COMUNE DI CASTAGNOLE
MONFERRATO
PROV. DI ASTI

VARIANTE STRUTTURALE AL P.R.G.C.
AI SENSI ART. 2 L.R. 26.01.2007 N. 1
PROGETTO DEFINITIVO

RELAZIONE ILLUSTRATIVA

Aggiornamento Maggio 2018

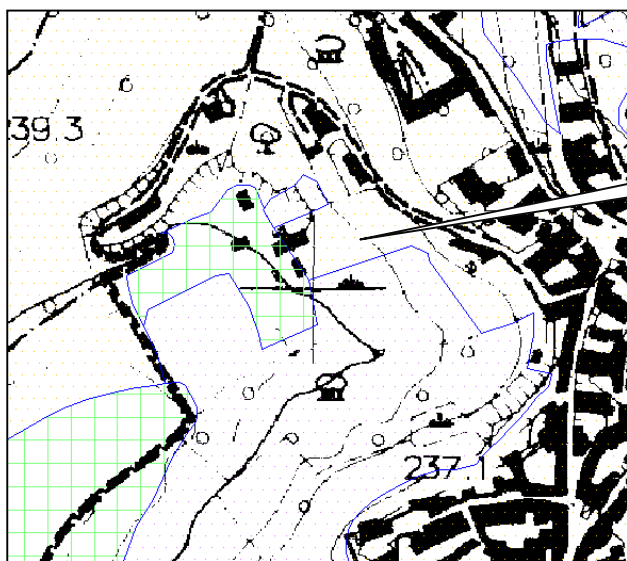
- n° 1, nel concentrico: si è collocato in Classe 2° un edificio che risultavano essere erroneamente parte in Classe 2a e parte in Classe 3;

Punto oggetto di
lieve modifica

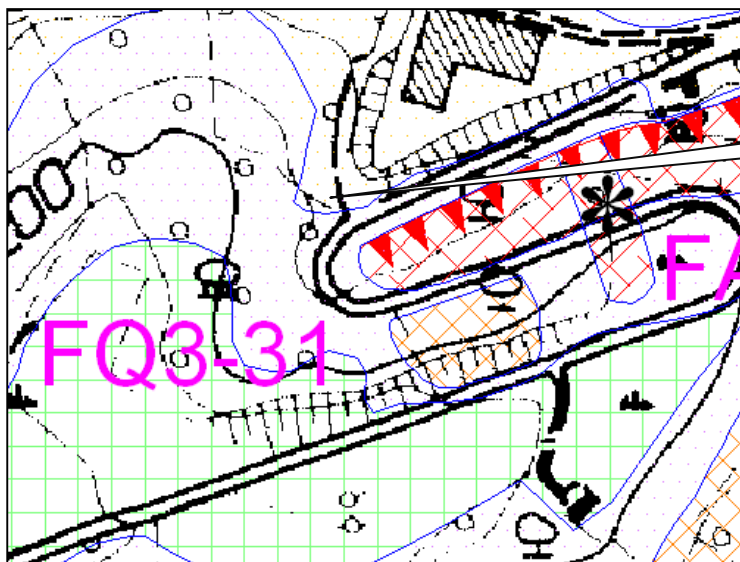
- n° 2, nel concentrico: a seguito di indagini di terreno che hanno riguardato l'intorno significativo circostante un ampio settore di versante in Classe 3 è stato inserito in Classe 2a: in sostanza i versanti hanno morfologia poco acclive eccetto alcune porzioni ove è presente del terreno di riporto per cui è possibile inserirli in una classe a minore pericolosità. Non sono stati rilevati, durante il sopralluogo, fenomeni dissestivi in atto.

Settore indagato e
modificato rispetto
al precedente

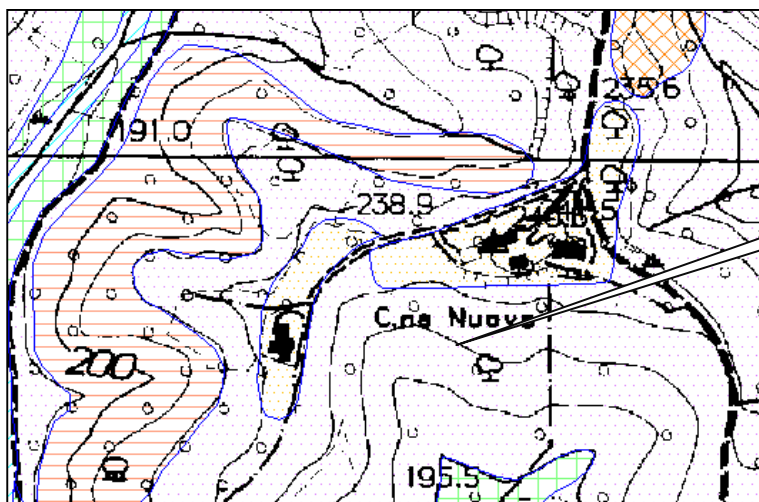
- n° 3 in corrispondenza della strada: è stato ampliato il limite a favore della Classe 2a che è stata ampliata comprendendo la porzione di versante collinare meno acclive.

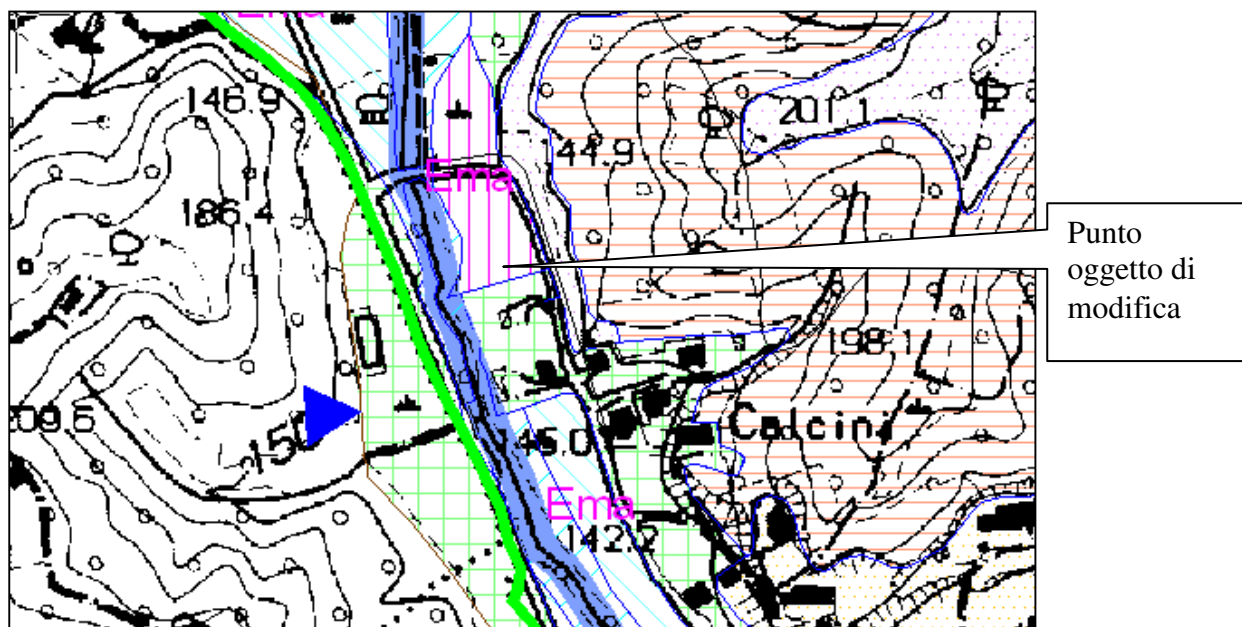
- n° 4, nel concentrico presso C. ne Nuove: è stata collocata in Classe 2a una piccola porzione di territorio, che risultava essere in Classe 3. In realtà la modifica è molto lieve ed il limite comprende la porzione sommitale a minore acclività del rilievo collinare.

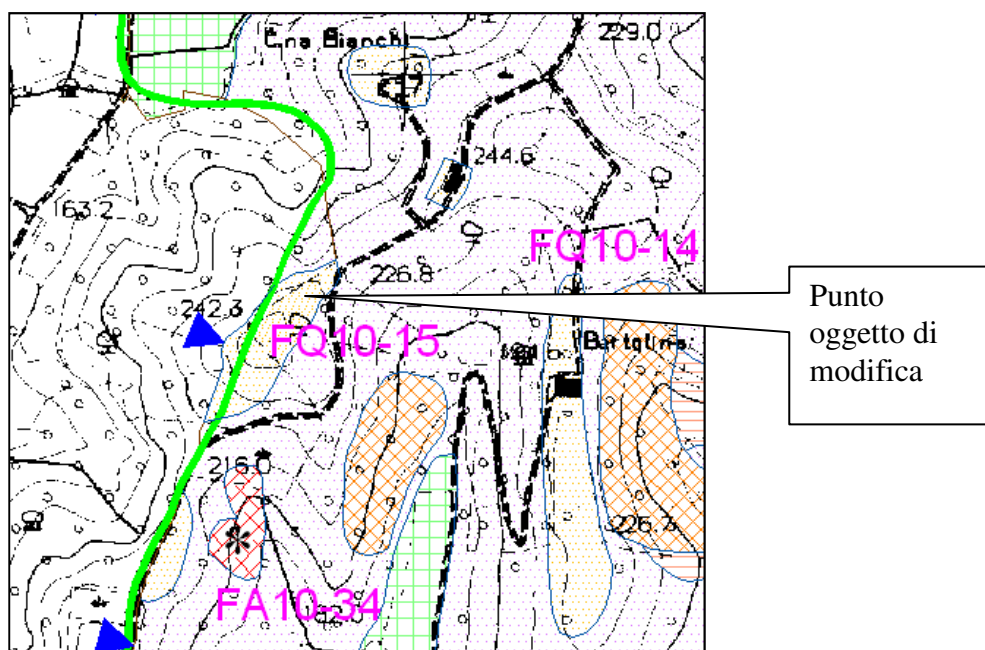
- **n° 5**, presso Fraz. Calcini: è stata collocata in Classe 2b una porzione di territorio (in realtà trattasi di fabbricato), adiacente alla strada di viabilità secondaria, che risultava essere in Classe 3b a causa di un errore materiale in quanto tutto rilevato ed alla stessa quota del capannone adiacente in classe 2b.

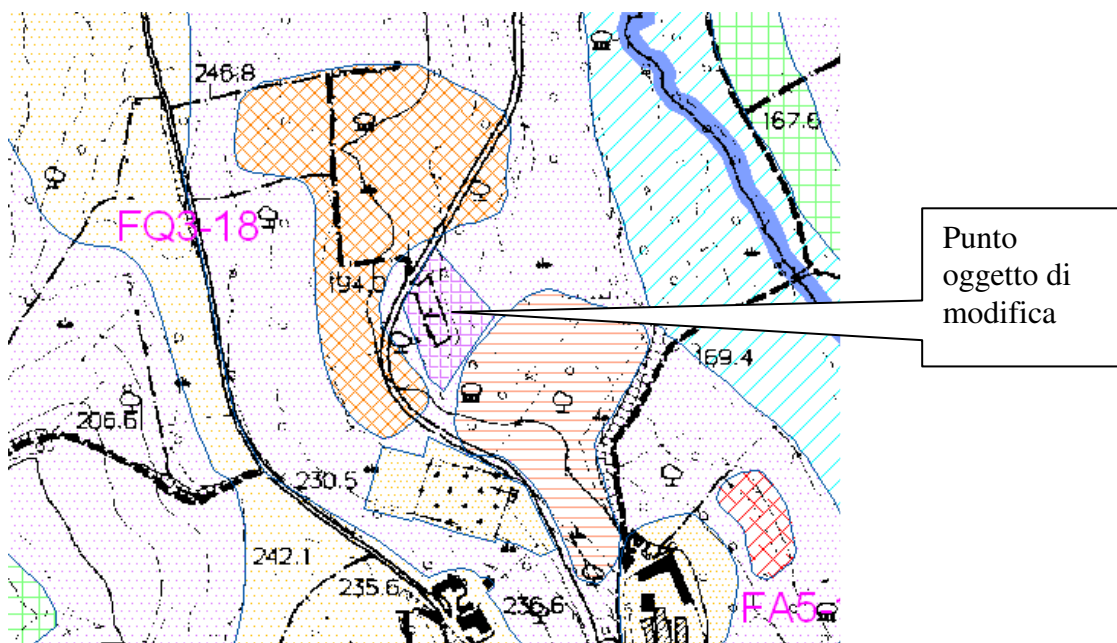
n° 7, nel concentrico: a seguito di ulteriori indagini di terreno, è stato ridefinito il limite di una porzione di territorio classificata in Classe 2a ora inserito in Classe 3: in sostanza i versanti presentano una morfologia debolmente acclive con settori caratterizzati dalla presenza di terreno di riporto. Non sono stati comunque rilevati, durante il sopralluogo, fenomeni dissestivi in atto.

Punto
oggetto di
modifica
